【補足説明資料】
破損燃料用輸送容器に係る実施計画Ⅱ章の変更について

2019年10月10日

東京電力ホールディングス株式会社

今回の変更申請範囲

構内輸送容器の構造（7体／2体収納）の違いについて

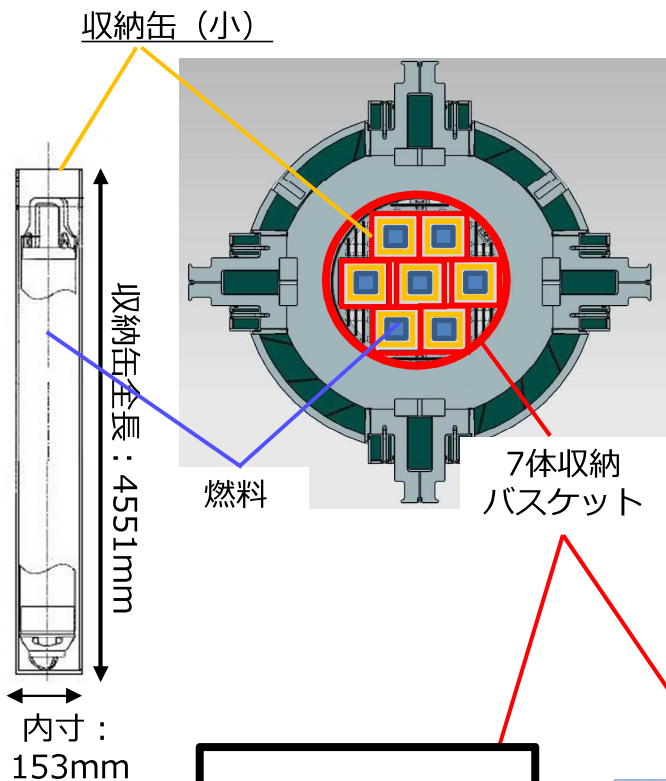
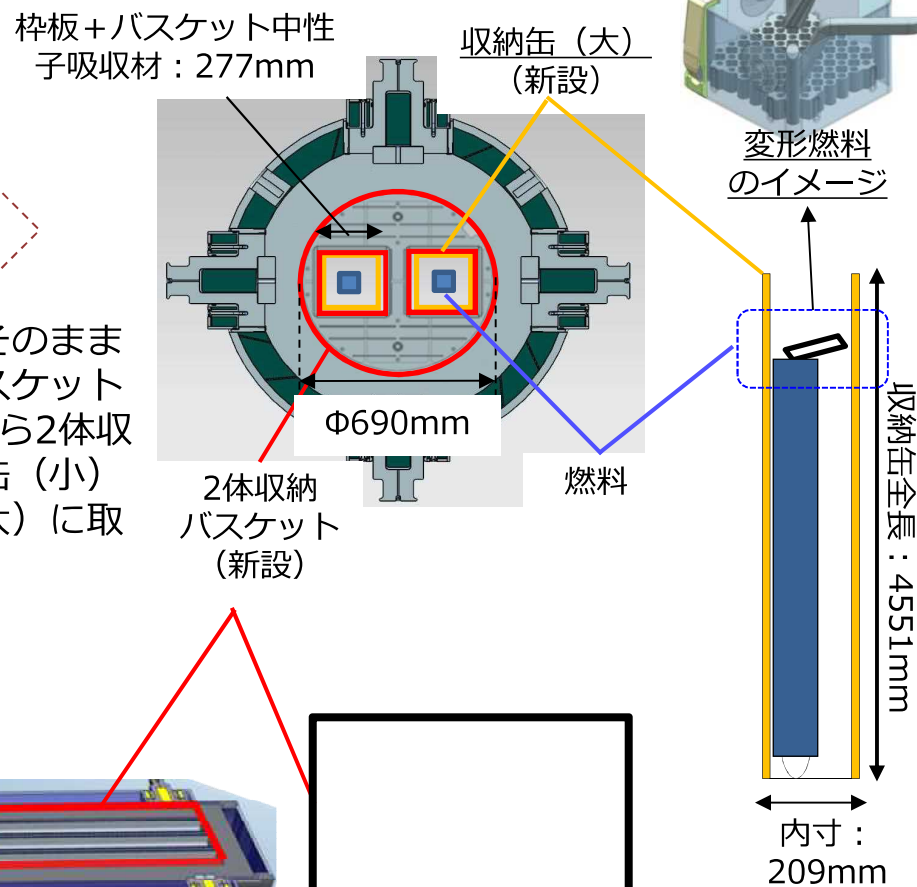
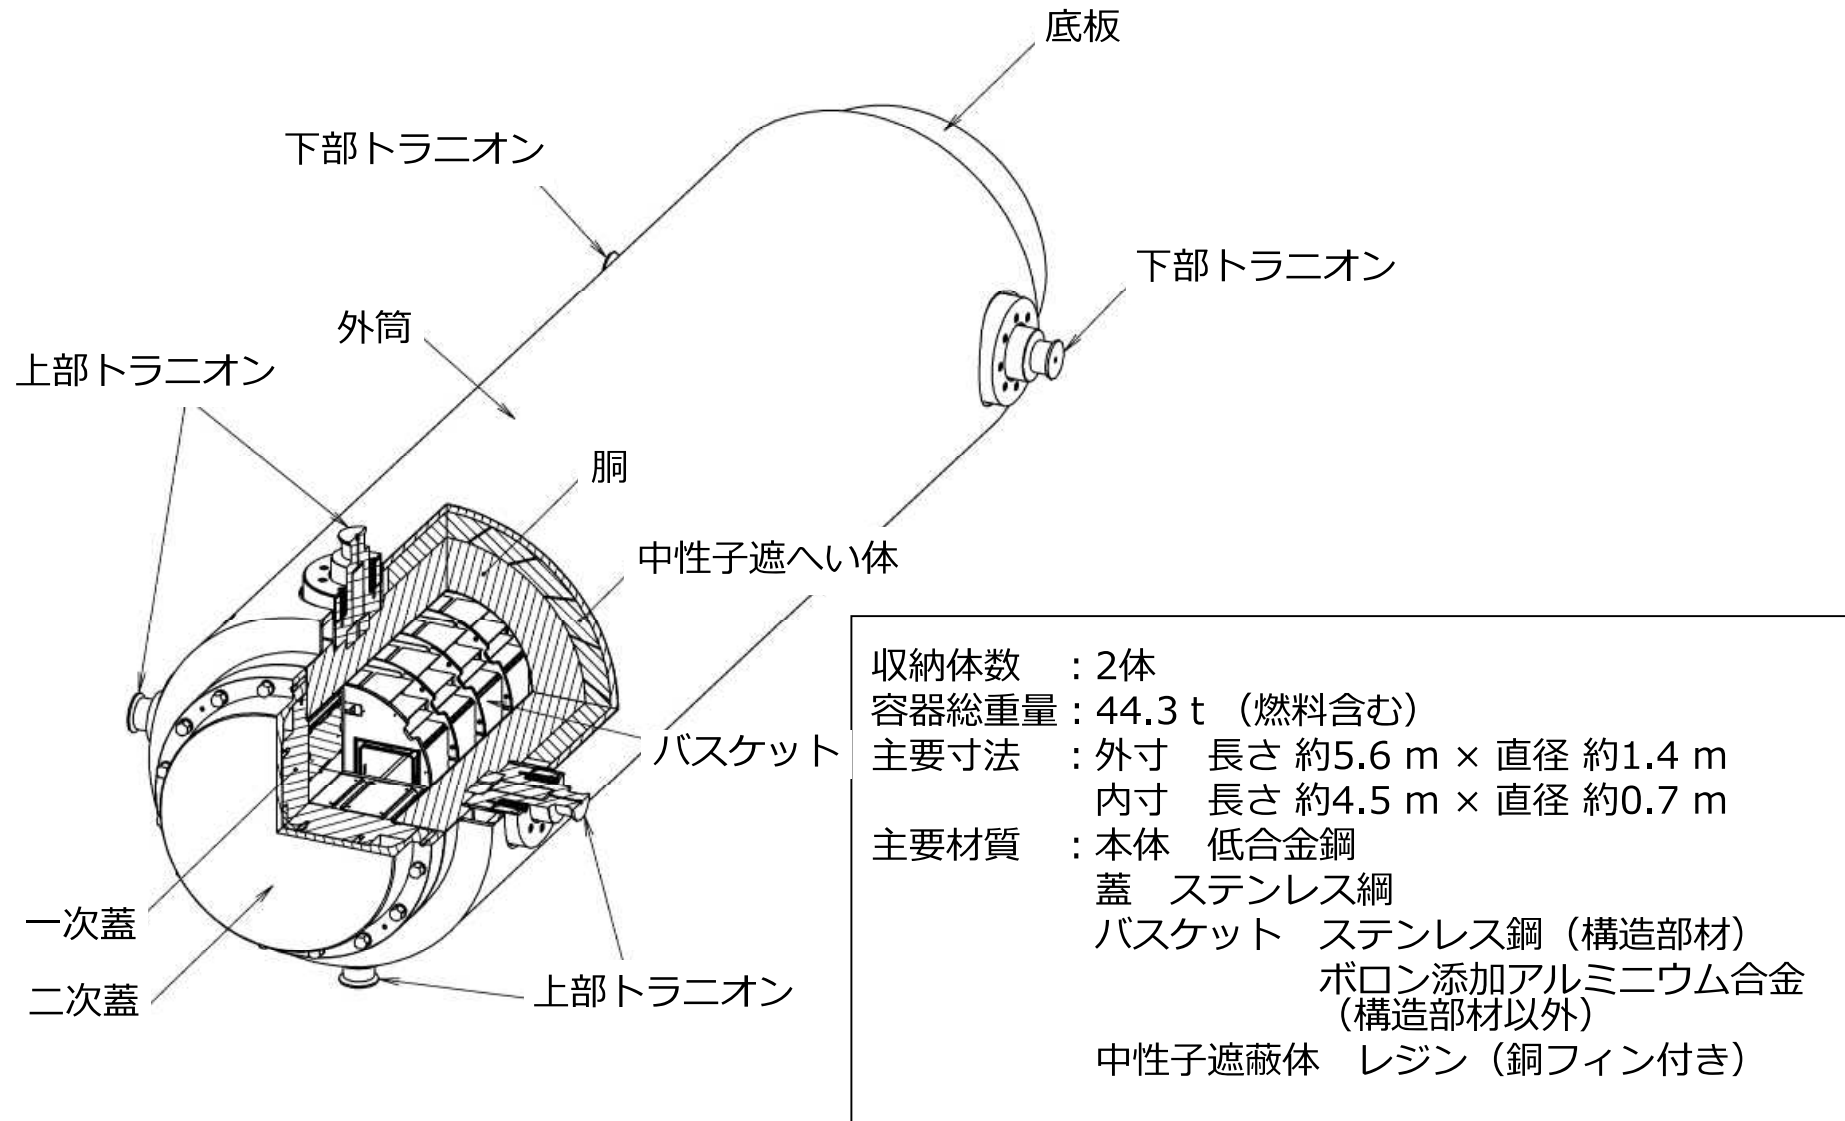
容器本体はそのまま使用し、バスケットを7体収納から2体収納に、収納缶（小）を収納缶（大）に取り替える
